Product Change Notice (PCN)

件名：RX ファミリ LFQFP パッケージ製品：後工程拠点追加・部材追加

RXファミリ LFQFP 後工程拠点追加・部材追加 相違点資料

IMO-AB-23-0063-1

2.仕様相違点の詳細 (2) 7×7mm 48pin LQFP package 外形図 (追加)

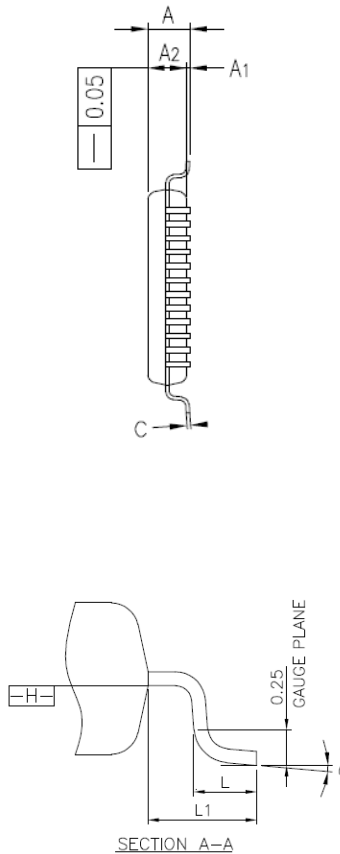
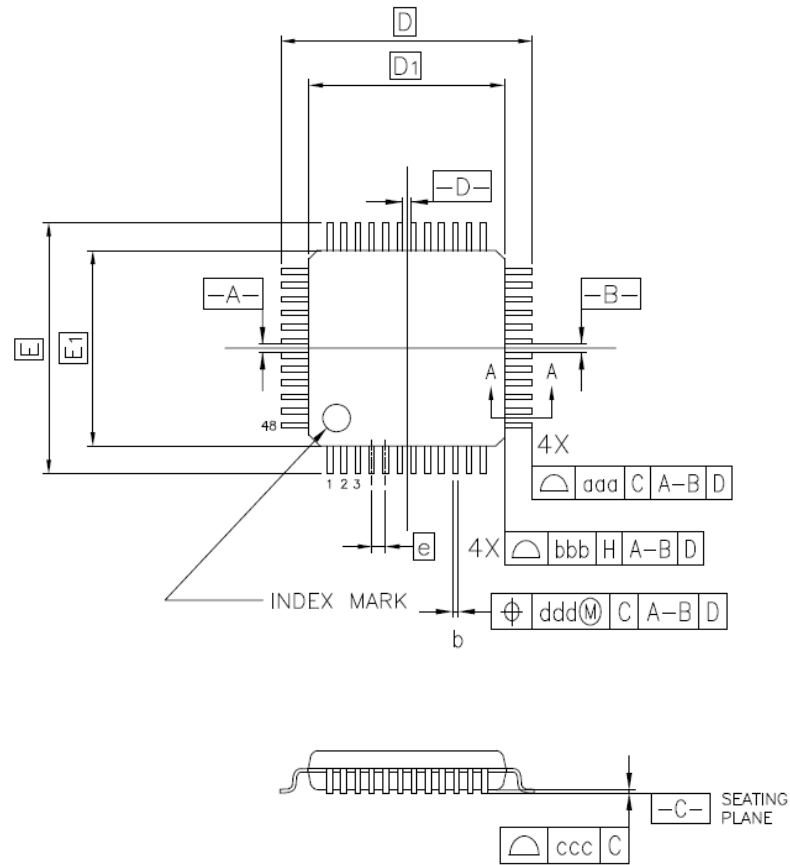
2.仕様相違点の詳細 (4) 寸法比較 : 7×7mm 48pin LQFP package

GreatekパッケージのシンボルはJEDEC準拠となります。

2.仕様相違点の詳細 (5) 14×14mm 100pin LQFP package 外形図 (追加)

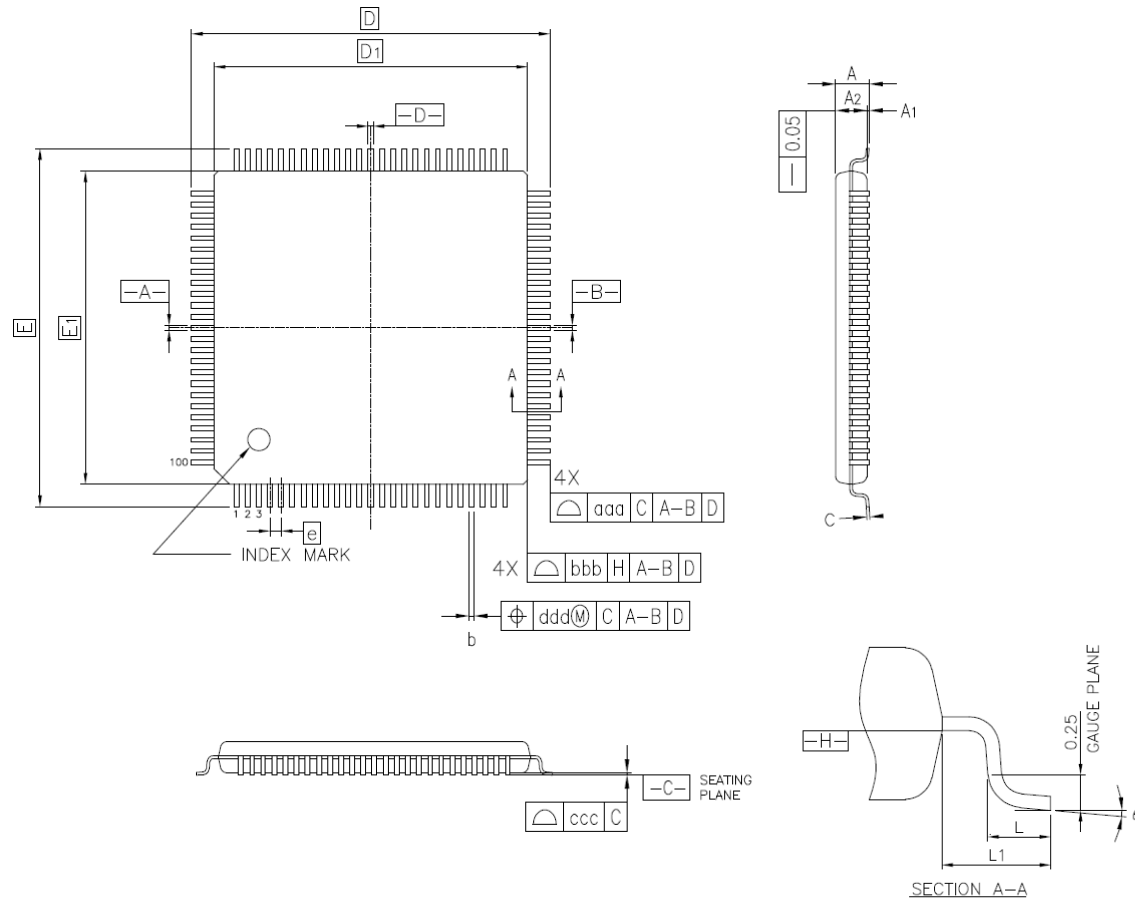
2.仕様相違点の詳細 (7) 寸法比較 : 14×14mm 100pin LQFP package

GreatekパッケージのシンボルはJEDEC準拠となります。

2.仕様相違点の詳細 (9) マークのフォントについて

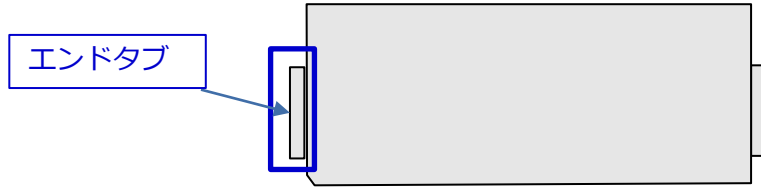
マークフォント
